NÁZEV AKCE:	Rekonstrukce zabezpečovacího zařízení v žst. Bohumín
PŘEDMĚT JEDNÁNÍ:	Projednání připomínek
DATUM:	2. listopadu 2016
MÍSTO:	SUDOP PRAHA a.s.
ÚČASTNÍCI:	Dle prezenční listiny
ZAZNAMENAL(A):	Ing. Stanislav Pohl

Na této poradě se jednotlivě procházeli připomínky na akci „Rekonstrukce zabezpečovacího zařízení v žst. Bohumín“. Vypořádání připomínek je v příloze záznamu. V rámci projednávání vznikly následující body, které se do pátku 11. 11. 2016 uzavřeli. Jedná se o:

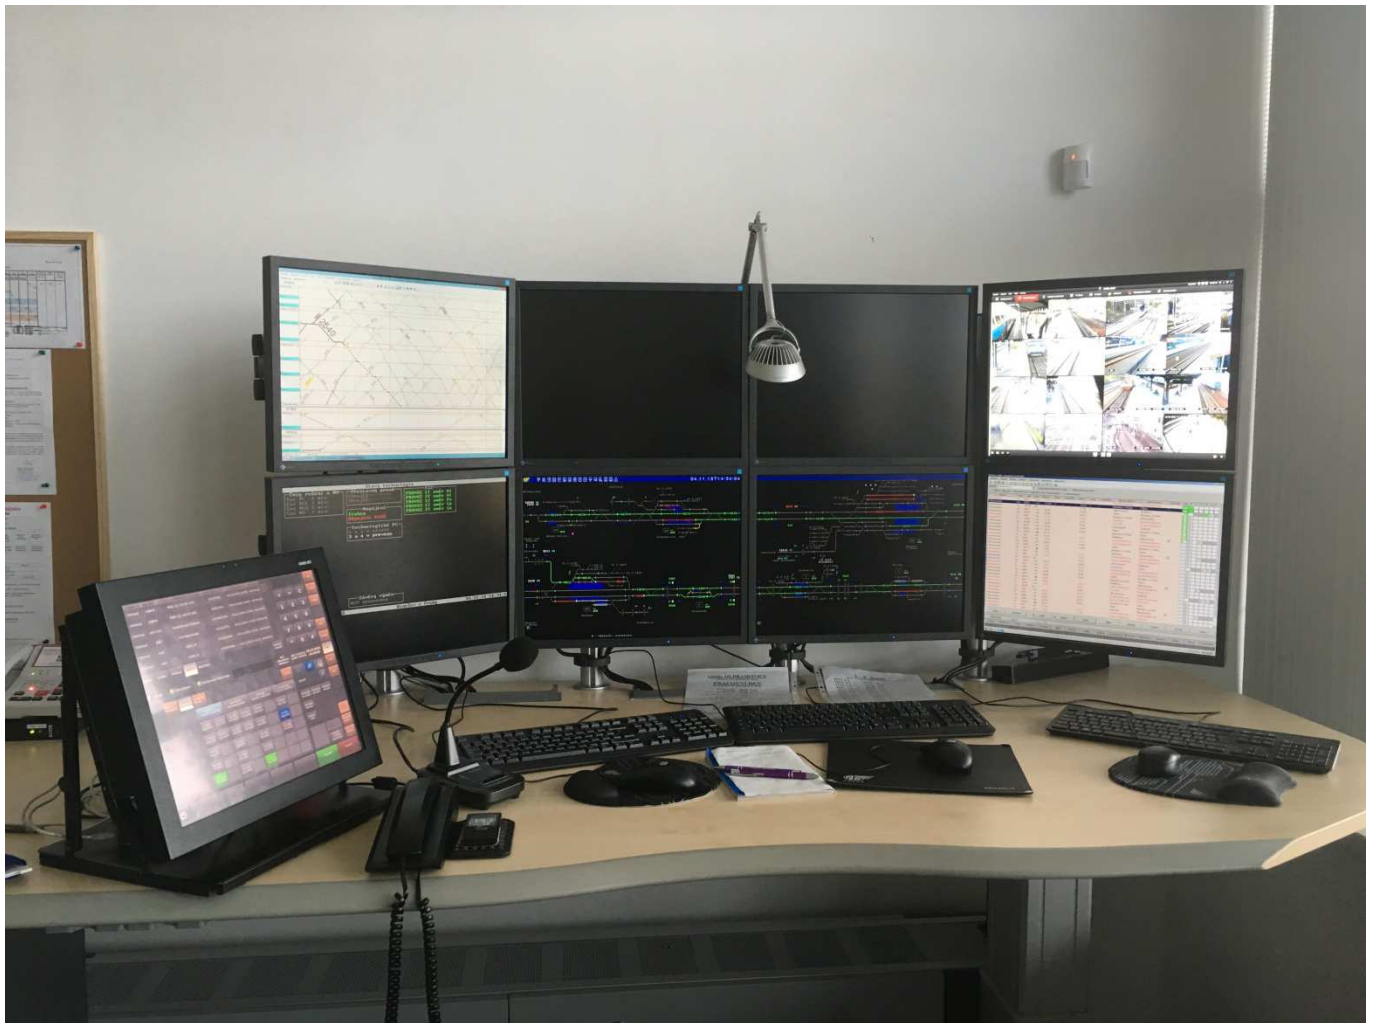
Budou po realizaci nového zab. zař. sneseny všechny kabely z kabelového mostu přes DKV?

*Na mostě zůstávají kabely ve vlastnictví depa, tj. ČD a.s. (Puš)*
